改善箇所説明図

ホイール取付部断面図

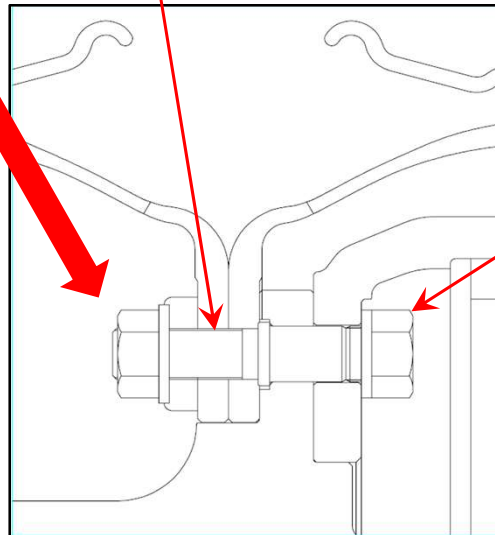
ハブボルト 対策品に交換。
基準不適合発生箇所

ハブナット
新品に交換。

ロータリ除雪車の走行装置において、ホイール取付用ハブボルトの強度が不適切なため、ハブボルトが折損するものがある。そのためブレーキドラム内にハブボルトとハブナットが脱落し、そのまま使用を続けると、ブレーキドラムとブレーキシューの間にハブボルトとハブナットが噛み込み、最悪の場合、タイヤの回転が停止して走行出来なくなり、他の交通を妨げるおそれがある。

全車両、ハブボルトの全数を対策品に交換する。またハブナットの全数を新品に交換する。
